E-Anlagen  
LFS Hatzendorf

## DARSTELLUNG DER PRÜFUNGSERGEBNISSE

Berichtzahl: LRH 30 E 3/2010-16

Bild 27 Stiegenabgang Hallenbad

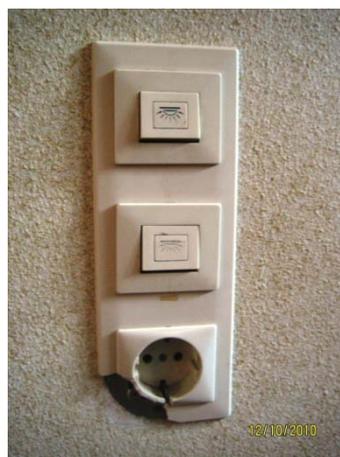
Festgestellt wird, dass im Hallenbadverteiler keine Überspannungsableiter installiert sind. Am Stiegenabgang ist eine beschädigte Schukosteckdosenabdeckung (Bild 27) zu erneuern (Arbeit ist laut Hauselektriker bereits geplant).

Bild 42 Nebenraum Hallenbad KG

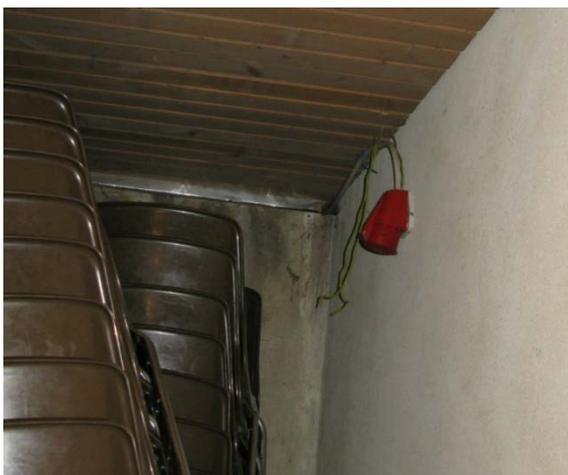
Einzelne Leuchtstofflampen sind defekt. Im Heizungsregelungsverteiler im Erste-Hilfe-Raum sind ein FI 30 mA und vier Überspannungsableiter installiert, wovon nur einer beim Testen reagiert hat (Bild 43). Im Nebenraum (Sessellager) ist die Zuleitung für eine Kraftsteckdose unzulässig freihängend ausgeführt (Bild 42). Eine Steckdose im

- Einforderung des Anlagenbuches mit der Erstprüfung vom Errichter des Hallenbadverteilers
- alternativ – wenn keine Erstprüfung und Anlagenbuch vom Errichter verfügbar sind – die Veranlassung einer außerordentlichen Prüfung und Erstellung eines Ersatzanlagenbuches
- Überspannungsableiter im Hallenbadverteiler nachzurüsten
- den defekten Überspannungsableiter im Hallenbad-Heizungsverteiler zu ersetzen,
- die defekten Leuchtstofflampen im KG auszutauschen
- die Kraftsteckdose im Nebenraum des Hallenbades im KG fachgerecht anzuschließen

Bild 65 fehlender Potentialausgleich Stall

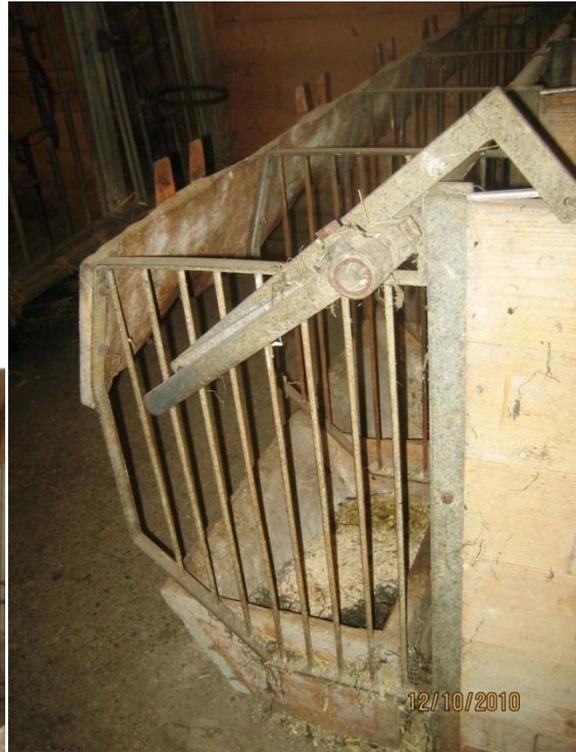
Im Bereich der Ställe sind Metallteile teilweise nicht geerdet.

- Überprüfung, Ergänzung und Verbesserung des Potentialausgleiches in den Stallungen
- die Schutzmaßnahmen insbesondere auf den erforderlichen Brandschutz zu überprüfen (Erfordernis eines vorgeschalteten FI mit 300 mA oder 100 mA Bauart S und 30 mA FI bzw. bei Nullung alternativ FI 30 mA für alle Stromkreise)
- den Rinderstallverteiler zu reinigen, abzudichten und den Kabelkanal zu schützen
- die Isolationswerte im Rinderstallbereich zu überprüfen

Bild 77 unzulässige Näherung Leitungskanal

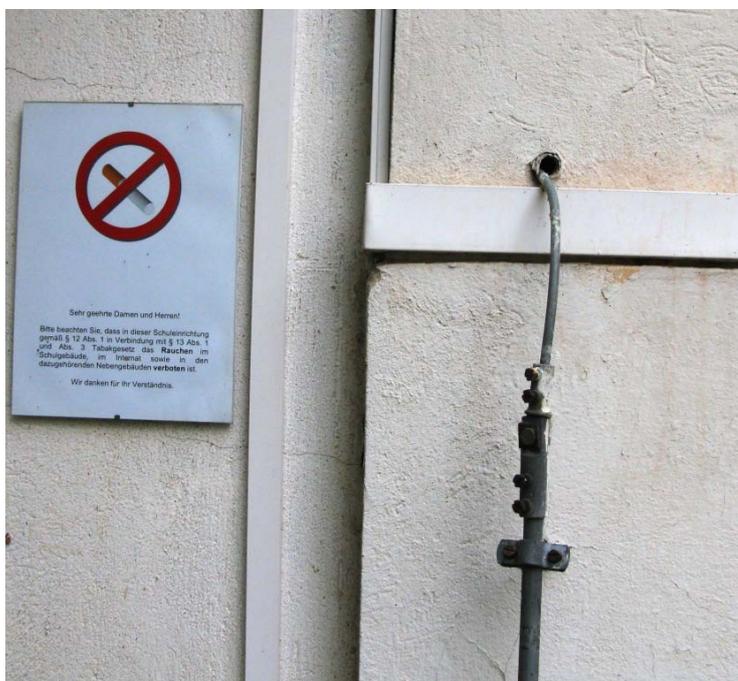
Bei der Blitzschutzanlage sind verschiedene metallische An- und Aufbauten nicht an den Blitzschutz bzw. Potentialausgleich angeschlossen. An einigen Stellen sind unzulässige Näherungen von Installationsleitungen an Blitzschutzableitungen festzustellen.

- Es wird empfohlen, sämtliche Installationen generell einer Revision zu unterziehen. Anhand der im Bericht im Detail angeführten kurzfristig und mittelfristig durchzuführenden Maßnahmen sind Prioritäten zu setzen.
- Ungeachtet der spontanen Behebung augenscheinlicher Mängel sollten in regelmäßigen Zeitabständen Kontrollen hinsichtlich mechanischer Beschädigung von Schukosteckdosen, Kabeln, Leuchten etc. durchgeführt und dokumentiert werden. Allfällige Mängel sind umgehend zu beheben.
